Réf. CRMS : AA/MB/MSJ20237_682_PU_De_Koninck_38_BAT

Objet : MOLENBEEK-SAINT-JEAN. Rue De Koninck, 38 / Rue Malis, 50
Demande de permis d'urbanisme portant sur la transformation, le rehaussement et le changement
d'affectation d'un immeuble de bureaux en logements et la construction d'un immeuble de
logements avec rez-de-chaussée commercial et parking souterrain

Avis de la CRMS

Axonométries extraites du dossier. A gauche, vue sur les façade à rue. A droite, vue sur les façades arrières.

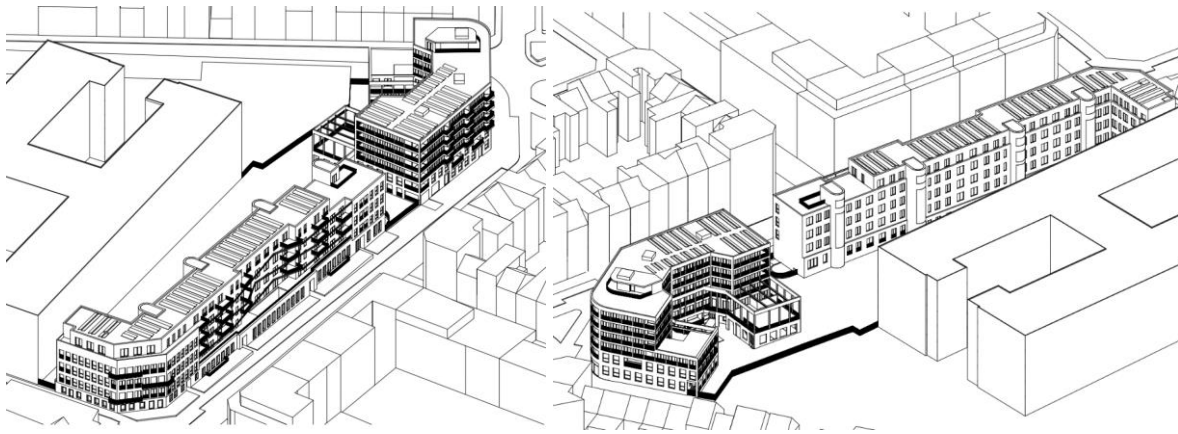
La CRMS est favorable à la construction d'un bâtiment et au principe de refermer le front bâti de l'îlot. L'arrondi à l'angle répond à celui de l'autre bâtiment d'angle de la rue Van Kalck et forme un front bâti cohérent. Le gabarit est justifié et cohérent à cet endroit et le revêtement de briques marron clair / jaune s'intègre bien dans son environnement urbain immédiat. Le projet et l'écriture architecturale sont de qualité.

Le bâtiment existant est d'une grande homogénéité, via sa composition très structurée et géométrique, des lignes de forces verticales (rythmique des trumeaux et des panneautages), une corniche marquée, un jeu de reculs/retraits pour dynamiser la façade en milieu de rue. Il possède une qualité architecturale indéniable. La CRMS doit admettre que le changement d'affectation en logements induit inévitablement une transformation importante de la façade (la façade de 1941 exprime assez clairement la fonction de bureau) puisqu'elle suppose la création de terrasses, l'élargissement des baies... pour répondre à des enjeux de confort et d'habitabilité. Elle déplore toutefois la disparition de la façade actuelle, à laquelle elle accorde une valeur patrimoniale. Elle juge dans tous les cas que ses caractéristiques n'ont pas été suffisamment prises en considération dans le projet de rénovation. Le choix de la nouvelle rythmique de la façade se distingue désormais par une lecture plus horizontale du bâtiment et une modification des proportions des baies, par rapport au maintien des caractéristiques verticales de la façade actuelle. Le choix chromatique de la nouvelle façade d'angle pose aussi question : l'enduit sur isolant blanc donne un rendu très lisse et banal en contradiction avec le choix fait pour le revêtement de la nouvelle construction (briques marron clair / jaunes), alors que la forme des deux bâtiments, en angle coupé, devraient jouer sur une forme de réciprocité cohérente du front bâti.
